Bijlage VIII b

Laatste tekening GB

Boezemvaart middendoor
(Bevaarbare gracht)

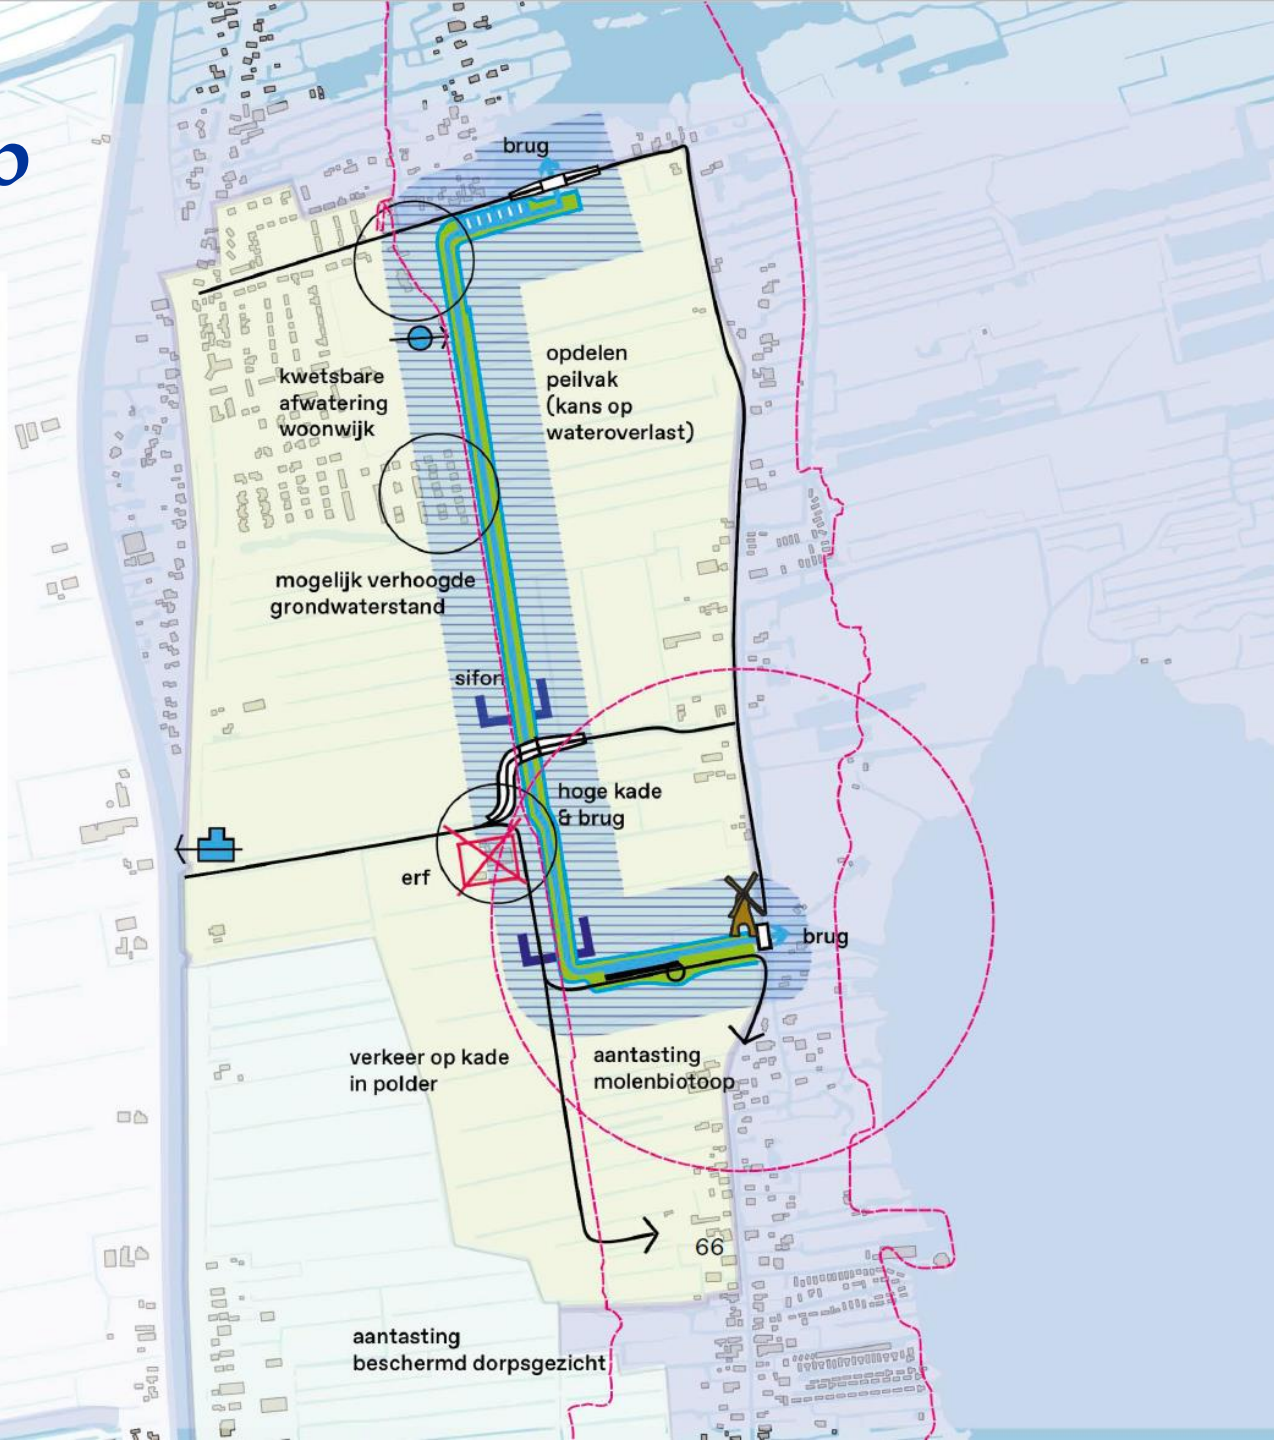
- Kleinere peilvakken → minder klimaatrobuust
- Natter in omgeving → kans op water in kruipruimtes
- Rioloverstort wijk wordt geblokkeerd

- Hoge kades → opdeling van de open polder, aantasting Beschermd Dorpsgezicht
- Hoge bruggen over boezemvaart, verkeer op hoge kade in open polder
- Geen ruimte voor Erf Rodermond
- NB Samenhang met nieuwe weg en loswal is in de afweging niet meegenomen
